再処理事業変更許可申請書 本文 前後対比表

再処理事業変更許可申請書 添付書類二 前後対比表

再処理事業変更許可申請書 添付書類三 前後対比表

再処理事業変更許可申請書 添付書類六 前後対比表

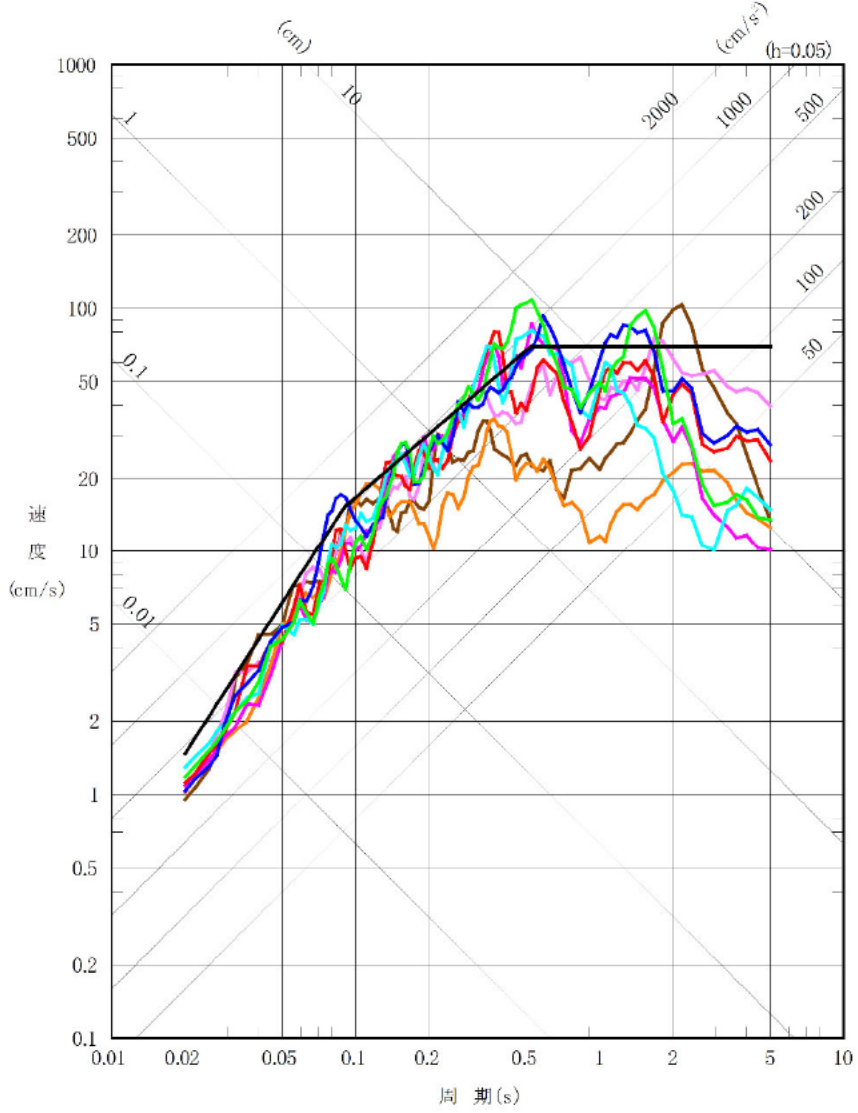
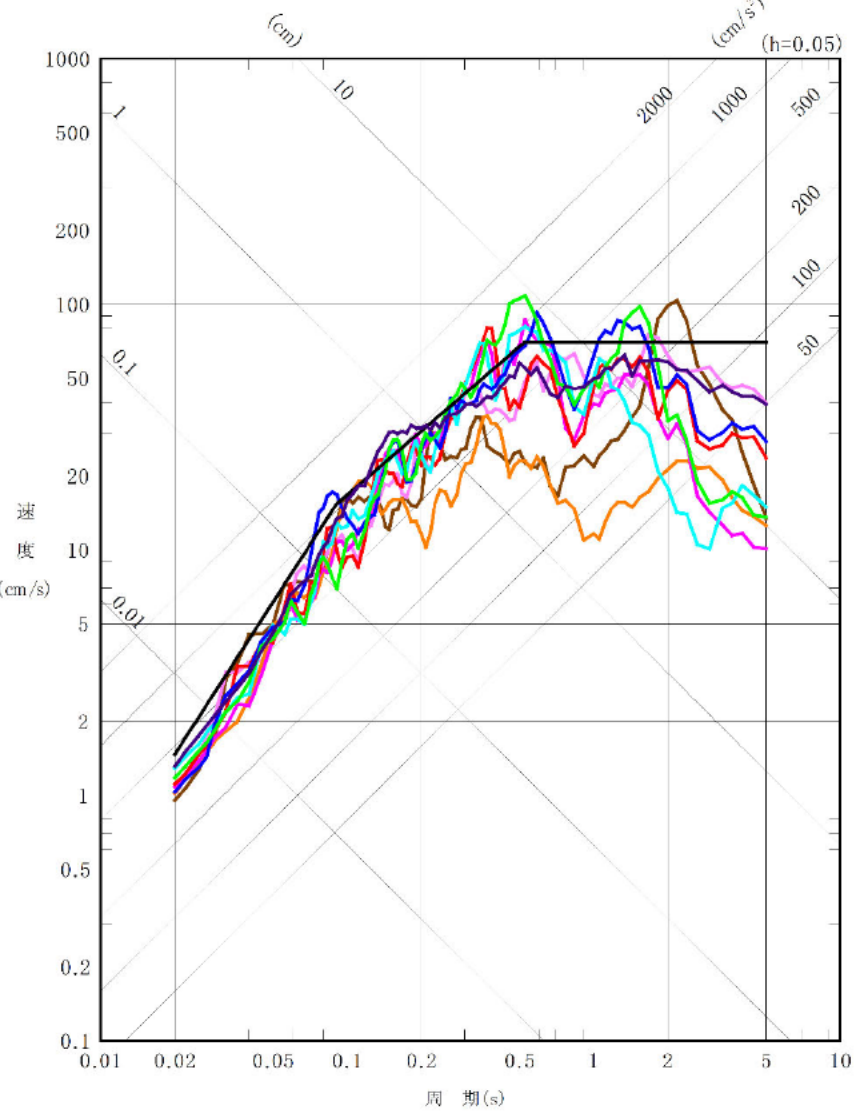
変更前（令和4年9月29日許可）（赤字、赤破線枠：変更対象箇所）	変更後（赤字、赤破線枠：変更対象箇所 青枠：第2回補正箇所）	備考（変更理由等）
<p>ロ. 再処理施設の一般構造</p> <p>(5) 耐震構造</p> <p>(i) 安全機能を有する施設の耐震設計</p> <p>(e) 基準地震動は、最新の科学的・技術的知見を踏まえ、敷地及び敷地周辺の地質・地質構造、地盤構造並びに地震活動性等の地震学及び地震工学的見地から想定することが適切なものを選定することとし、敷地ごとに震源を特定して策定する地震動及び震源を特定せず策定する地震動について、敷地の解放基盤表面における水平方向及び鉛直方向の地震動としてそれぞれ策定する。策定した基準地震動の応答スペクトルを第5図(1)及び第5図(2)に、加速度時刻歴波形を第6図(1)～第6図(10)に示す。解放基盤表面は、敷地地下で著しい高低差がなく、ほぼ水平で相当な拡がりを持ち、著しい風化を受けていない岩盤でS波速度がおおむね0.7km/s以上となる標高-70mとする。</p> <p>また、弾性設計用地震動を以下のとおり設定する方針とする。</p> <p>(i) 地震動設定の条件</p> <p>基準地震動との応答スペクトルの比率は、工学的判断として以下を考慮し、S_s-B1～B5、S_s-C1～C4に対して0.5、S_s-Aに対して0.52と設定する。</p> <p>1) 基準地震動との応答スペクトルの比率は、再処理施設の安全機能限界と弾性限界に対する入力荷重の比率に対応し、その値は0.5程度である。</p> <p>2) 弾性設計用地震動は、「発電用原子炉施設に関する耐震設計審査指針」に基づく平成4年12月24日付け4安（核規）第844号をもって事業の指定を受け、その後、平成9年7月29日</p>	<p>ロ. 再処理施設の一般構造</p> <p>(5) 耐震構造</p> <p>(i) 安全機能を有する施設の耐震設計</p> <p>(e) 基準地震動は、最新の科学的・技術的知見を踏まえ、敷地及び敷地周辺の地質・地質構造、地盤構造並びに地震活動性等の地震学及び地震工学的見地から想定することが適切なものを選定することとし、敷地ごとに震源を特定して策定する地震動及び震源を特定せず策定する地震動について、敷地の解放基盤表面における水平方向及び鉛直方向の地震動としてそれぞれ策定する。策定した基準地震動の応答スペクトルを第5図(1)及び第5図(2)に、加速度時刻歴波形を第6図(1)～第6図(11)に示す。解放基盤表面は、敷地地下で著しい高低差がなく、ほぼ水平で相当な拡がりを持ち、著しい風化を受けていない岩盤でS波速度がおおむね0.7km/s以上となる標高-70mとする。</p> <p>また、弾性設計用地震動を以下のとおり設定する方針とする。</p> <p>(i) 地震動設定の条件</p> <p>基準地震動との応答スペクトルの比率は、工学的判断として以下を考慮し、S_s-B1～B5、S_s-C1～C5に対して0.5、S_s-Aに対して0.52と設定する。</p> <p>1) 基準地震動との応答スペクトルの比率は、再処理施設の安全機能限界と弾性限界に対する入力荷重の比率に対応し、その値は0.5程度である。</p> <p>2) 弾性設計用地震動は、「発電用原子炉施設に関する耐震設計審査指針」に基づく平成4年12月24日付け4安（核規）第844号をもって事業の指定を受け、その後、平成9年7月29日</p>	<p>基準地震動S_s-C5の追加</p> <p>基準地震動S_s-C5の追加</p>

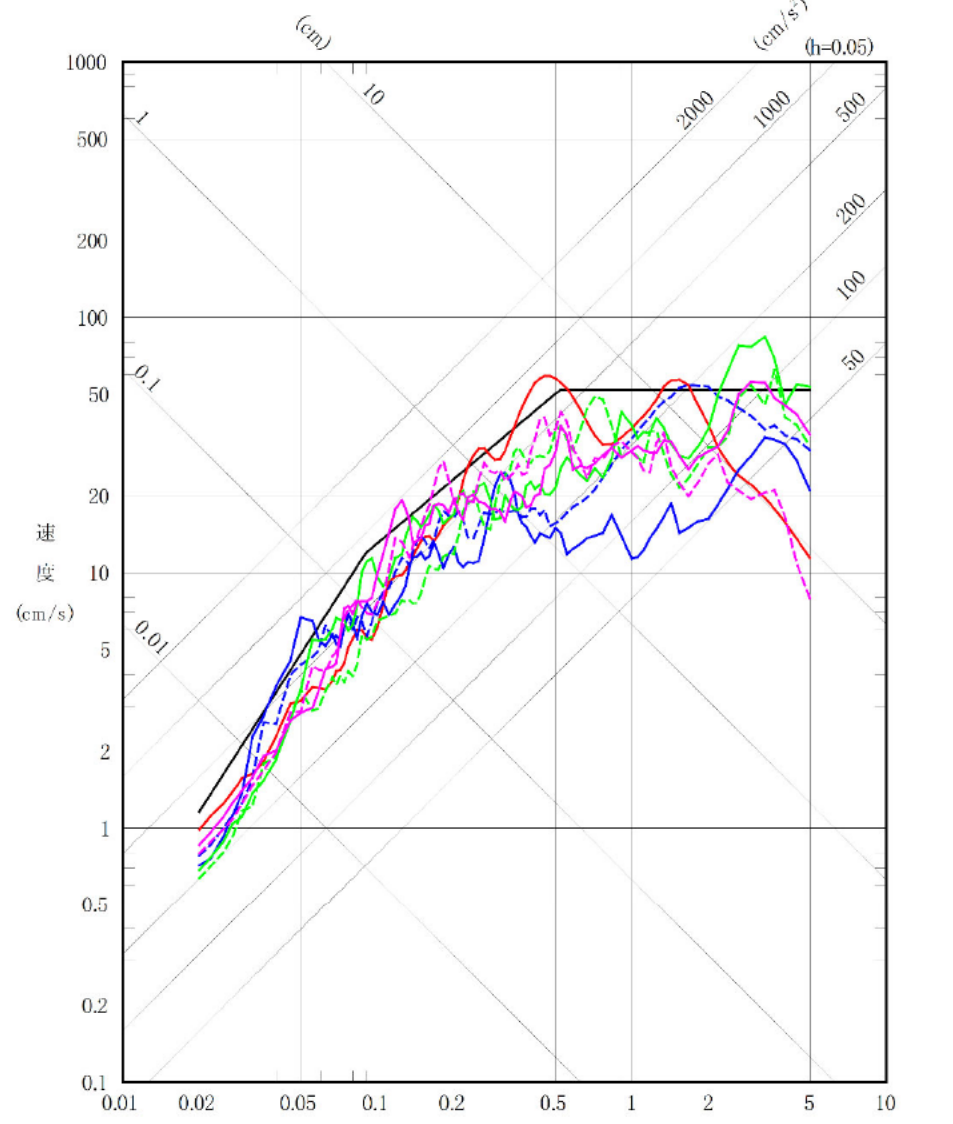
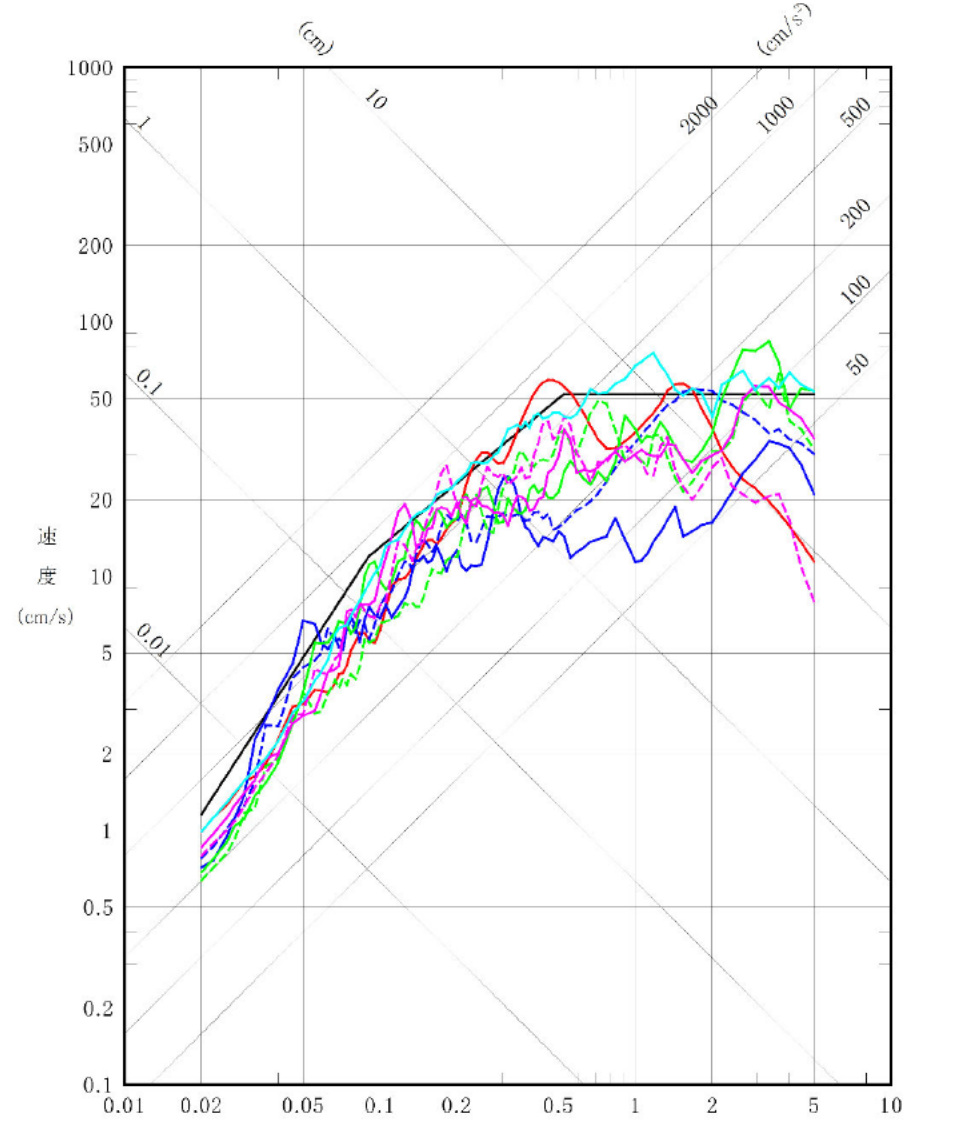
変更前（令和4年9月29日許可）（赤字、赤破線枠：変更対象箇所）	変更後（赤字、赤破線枠：変更対象箇所 青枠：第2回補正箇所）	備考（変更理由等）
<p>に乗ずる係数は、旧申請書における再処理施設の基準地震動S1の応答スペクトルを下回らないよう配慮した値とする。</p> <p>具体的には、工学的判断により、敷地ごとに震源を特定して策定する地震動のうち基準地震動S_s-B1～B5及び震源を特定せず策定する地震動のうち基準地震動S_s-C1～C4に対して係数0.5を乗じた地震動、敷地ごとに震源を特定して策定する地震動のうち基準地震動S_s-Aに対しては、基準地震動S1を上回るよう係数0.52を乗じた地震動を弾性設計用地震動として設定する。</p> <p>また、建物・構築物及び機器・配管系ともに同じ値を採用することで、弾性設計用地震動に対する設計に一貫性をとる。</p> <p>弾性設計用地震動の最大加速度を第1.6-4表に、応答スペクトルを第1.6-1図(1)～第1.6-1図(5)に、弾性設計用地震動の加速度時刻歴波形を第1.6-2図(1)～第1.6-2図(10)に、弾性設計用地震動と基準地震動S1の応答スペクトルの比較を第1.6-3図に、弾性設計用地震動と解放基盤表面における地震動の一樣ハザードスペクトルの比較を第1.6-4図(1)～第1.6-4図(4)に示す。</p> <p>弾性設計用地震動S_d-A及びS_d-B1～B5の年超過確率はおおむね10⁻³～10⁻⁴程度、S_d-C1～C4の年超過確率はおおむね10⁻³～10⁻⁵程度である。</p> <p>(1) 入力地震動</p> <p>地質調査の結果によれば、重要な再処理施設の設置位置周辺は、新第三紀の鷹架層が十分な広がりをもって存在することが確認されている。</p> <p>解放基盤表面は、この新第三紀の鷹架層のS波速度が0.7km/s以上を有する標高約-70mの位置に想定することとする。</p> <p>基準地震動は、解放基盤表面で定義する。</p> <p>建物・構築物の地震応答解析モデルに対する入力地震動は、解放基盤表面からの地震波の伝播特性を適切に考慮して作成したも</p>	<p>に乗ずる係数は、旧申請書における再処理施設の基準地震動S1の応答スペクトルを下回らないよう配慮した値とする。</p> <p>具体的には、工学的判断により、敷地ごとに震源を特定して策定する地震動のうち基準地震動S_s-B1～B5及び震源を特定せず策定する地震動のうち基準地震動S_s-C1～C5に対して係数0.5を乗じた地震動、敷地ごとに震源を特定して策定する地震動のうち基準地震動S_s-Aに対しては、基準地震動S1を上回るよう係数0.52を乗じた地震動を弾性設計用地震動として設定する。</p> <p>また、建物・構築物及び機器・配管系ともに同じ値を採用することで、弾性設計用地震動に対する設計に一貫性をとる。</p> <p>弾性設計用地震動の最大加速度を第1.6-4表に、応答スペクトルを第1.6-1図(1)～第1.6-1図(5)に、弾性設計用地震動の加速度時刻歴波形を第1.6-2図(1)～第1.6-2図(11)に、弾性設計用地震動と基準地震動S1の応答スペクトルの比較を第1.6-3図に、弾性設計用地震動と解放基盤表面における地震動の一樣ハザードスペクトルの比較を第1.6-4図(1)～第1.6-4図(4)に示す。</p> <p>弾性設計用地震動S_d-A及びS_d-B1～B5の年超過確率はおおむね10⁻³～10⁻⁴程度、S_d-C1～C5の年超過確率はおおむね10⁻³～10⁻⁵程度である。</p> <p>(1) 入力地震動</p> <p>地質調査の結果によれば、重要な再処理施設の設置位置周辺は、新第三紀の鷹架層が十分な広がりをもって存在することが確認されている。</p> <p>解放基盤表面は、この新第三紀の鷹架層のS波速度が0.7km/s以上を有する標高約-70mの位置に想定することとする。</p> <p>基準地震動は、解放基盤表面で定義する。</p> <p>建物・構築物の地震応答解析モデルに対する入力地震動は、解放基盤表面からの地震波の伝播特性を適切に考慮して作成したも</p>	<p>基準地震動S_s-C5の追加</p> <p>弾性設計用地震動S_d-C5の追加</p> <p>弾性設計用地震動S_d-C5の追加</p>

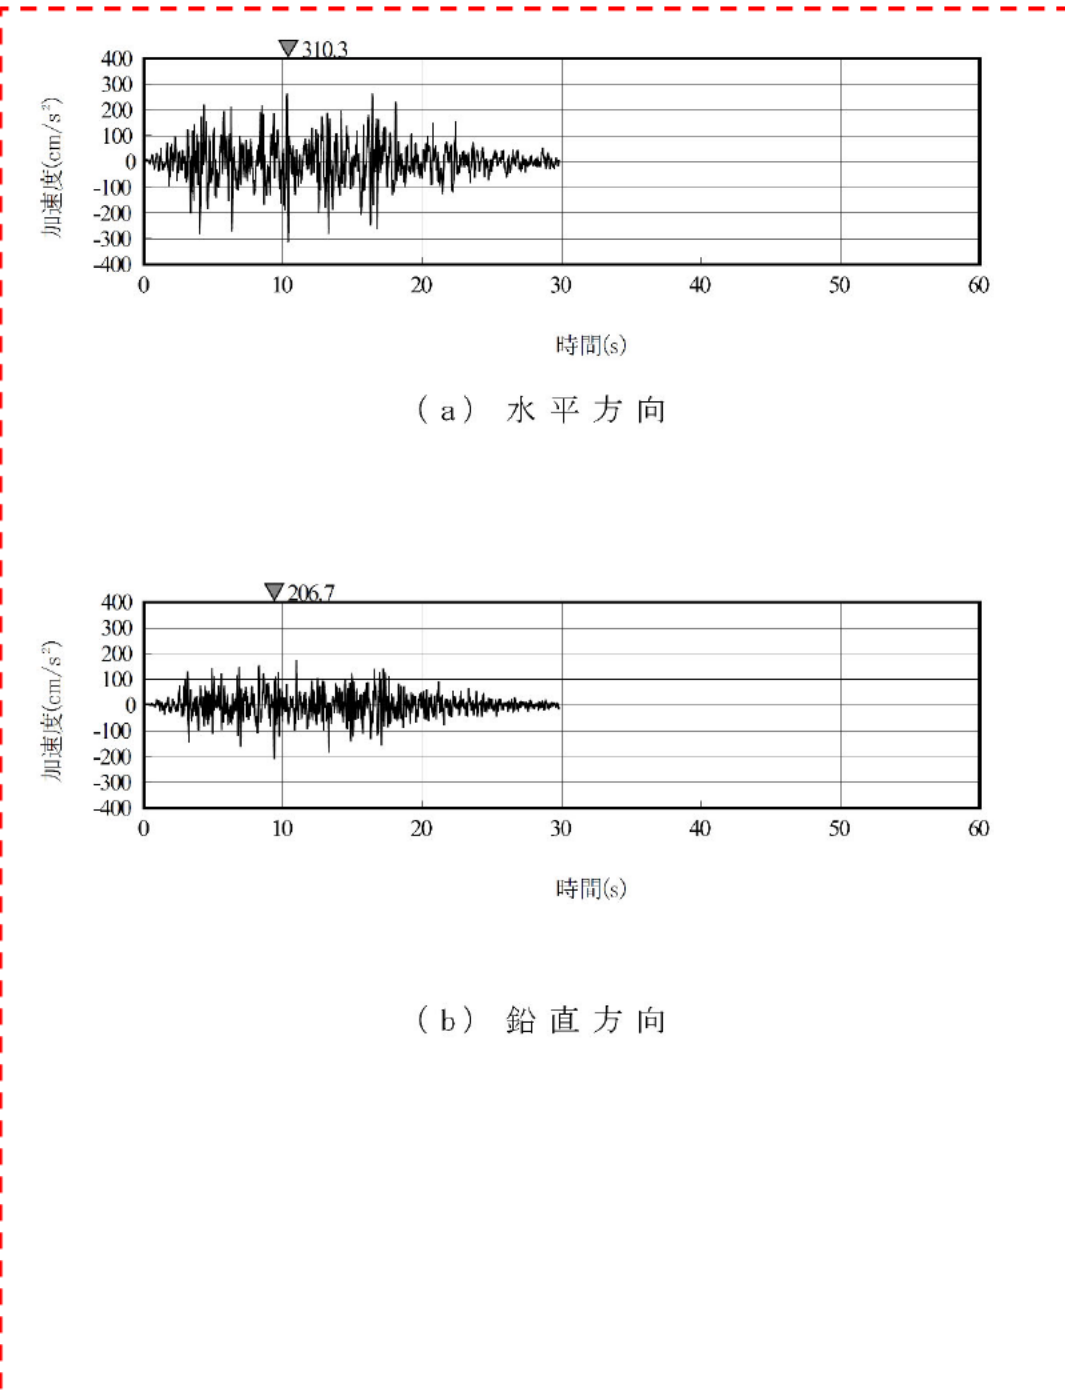
変更前（令和4年9月29日許可）（赤字、赤破線枠：変更対象箇所）	変更後（赤字、赤破線枠：変更対象箇所 青枠：第2回補正箇所）	備考（変更理由等）																																																																																															
<p>第1.6-4表 弾性設計用地震動の最大加速度</p> <table border="1" data-bbox="231 506 1166 1379"> <thead> <tr> <th>弾性設計用地震動</th> <th>NS方向</th> <th>EW方向</th> <th>UD方向</th> </tr> </thead> <tbody> <tr> <td>S d - A</td> <td colspan="2">364</td> <td>243</td> </tr> <tr> <td>S d - B 1</td> <td>205</td> <td>244</td> <td>171</td> </tr> <tr> <td>S d - B 2</td> <td>215</td> <td>222</td> <td>175</td> </tr> <tr> <td>S d - B 3</td> <td>221</td> <td>225</td> <td>203</td> </tr> <tr> <td>S d - B 4</td> <td>269</td> <td>216</td> <td>162</td> </tr> <tr> <td>S d - B 5</td> <td>229</td> <td>241</td> <td>185</td> </tr> <tr> <td>S d - C 1</td> <td colspan="2">310</td> <td>160</td> </tr> <tr> <td>S d - C 2</td> <td>225^{※1}</td> <td>245^{※2}</td> <td>160</td> </tr> <tr> <td>S d - C 3</td> <td>215</td> <td>200</td> <td>150</td> </tr> <tr> <td>S d - C 4</td> <td>270</td> <td>250</td> <td>-</td> </tr> </tbody> </table> <p>※1：ダム軸方向 ※2：上下流方向</p>	弾性設計用地震動	NS方向	EW方向	UD方向	S d - A	364		243	S d - B 1	205	244	171	S d - B 2	215	222	175	S d - B 3	221	225	203	S d - B 4	269	216	162	S d - B 5	229	241	185	S d - C 1	310		160	S d - C 2	225 ^{※1}	245 ^{※2}	160	S d - C 3	215	200	150	S d - C 4	270	250	-	<p>第1.6-4表 弾性設計用地震動の最大加速度</p> <table border="1" data-bbox="1276 506 2139 1535"> <thead> <tr> <th rowspan="2">弾性設計用地震動</th> <th colspan="3">最大加速度 (cm/s²)</th> </tr> <tr> <th>NS方向</th> <th>EW方向</th> <th>UD方向</th> </tr> </thead> <tbody> <tr> <td>S d - A</td> <td colspan="2">364</td> <td>243</td> </tr> <tr> <td>S d - B 1</td> <td>205</td> <td>244</td> <td>171</td> </tr> <tr> <td>S d - B 2</td> <td>215</td> <td>222</td> <td>175</td> </tr> <tr> <td>S d - B 3</td> <td>221</td> <td>225</td> <td>203</td> </tr> <tr> <td>S d - B 4</td> <td>269</td> <td>216</td> <td>162</td> </tr> <tr> <td>S d - B 5</td> <td>229</td> <td>241</td> <td>185</td> </tr> <tr> <td>S d - C 1</td> <td colspan="2">310</td> <td>160</td> </tr> <tr> <td>S d - C 2</td> <td>225^{※1}</td> <td>245^{※2}</td> <td>160</td> </tr> <tr> <td>S d - C 3</td> <td>215</td> <td>200</td> <td>150</td> </tr> <tr> <td>S d - C 4</td> <td>270</td> <td>250</td> <td>-</td> </tr> <tr> <td>S d - C 5</td> <td colspan="2">310</td> <td>207</td> </tr> </tbody> </table> <p>※1：ダム軸方向 ※2：上下流方向</p>	弾性設計用地震動	最大加速度 (cm/s ²)			NS方向	EW方向	UD方向	S d - A	364		243	S d - B 1	205	244	171	S d - B 2	215	222	175	S d - B 3	221	225	203	S d - B 4	269	216	162	S d - B 5	229	241	185	S d - C 1	310		160	S d - C 2	225 ^{※1}	245 ^{※2}	160	S d - C 3	215	200	150	S d - C 4	270	250	-	S d - C 5	310		207	<p>弾性設計用地震動 S d - C 5 の追加</p>

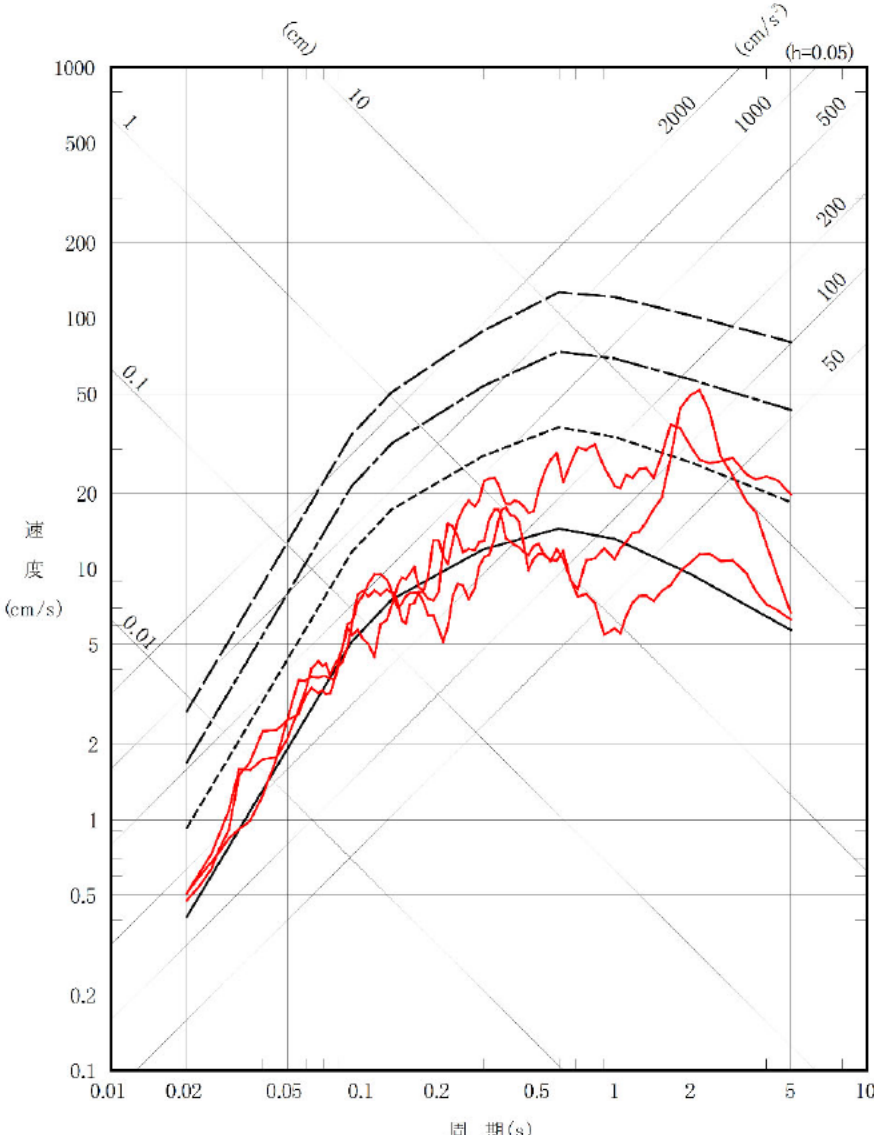
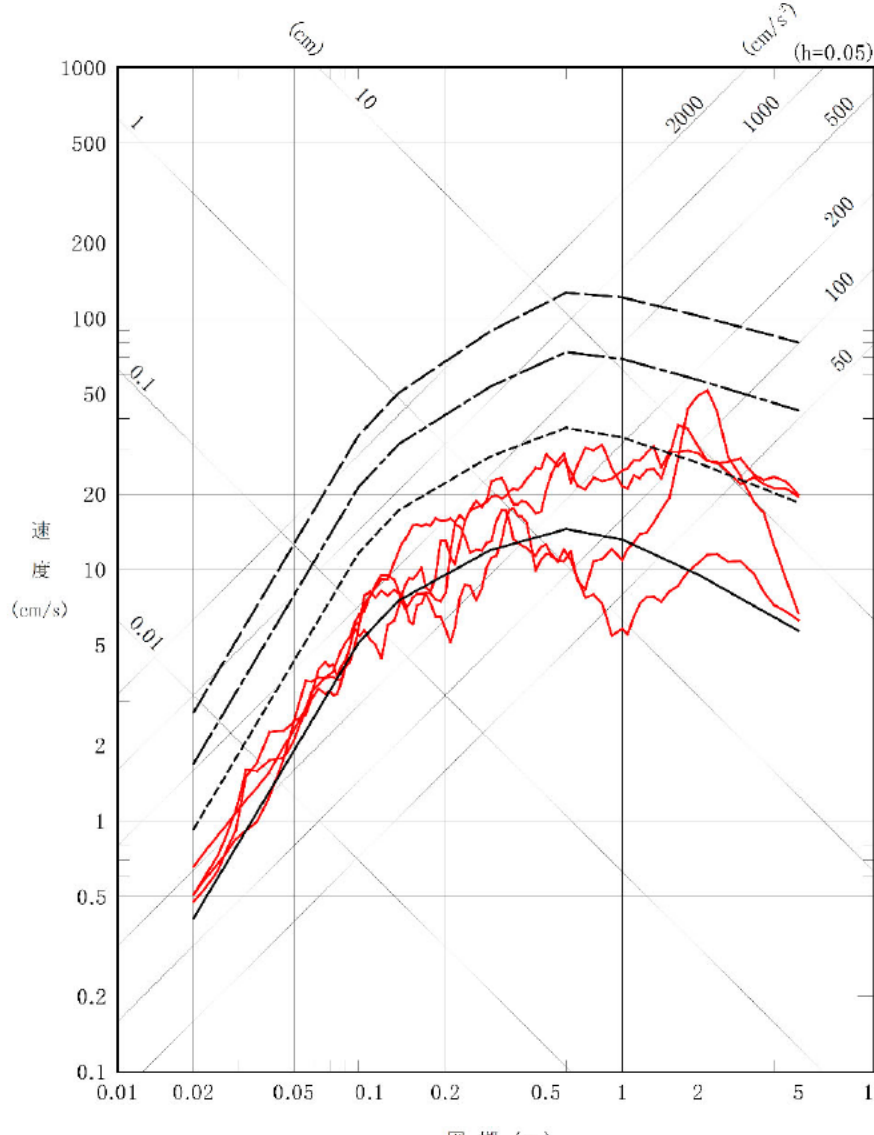
変更前（令和4年9月29日許可）（赤字、赤破線枠：変更対象箇所）	変更後（赤字、赤破線枠：変更対象箇所 青枠：第2回補正箇所）	備考（変更理由等）
<div data-bbox="210 338 1107 1766" style="border: 1px dashed red; padding: 10px;">  <p data-bbox="231 1707 1077 1745">第1.6-1図(5) 弾性設計用地震動の応答スペクトル（鉛直方向）</p> </div>	<div data-bbox="1249 338 2184 1766" style="border: 1px dashed red; padding: 10px;">  <p data-bbox="1291 1625 2160 1663">第1.6-1図(5) 弾性設計用地震動の応答スペクトル（鉛直方向）</p> </div>	<p data-bbox="2237 285 2763 323">弾性設計用地震動 S d - C 5 の追加</p>
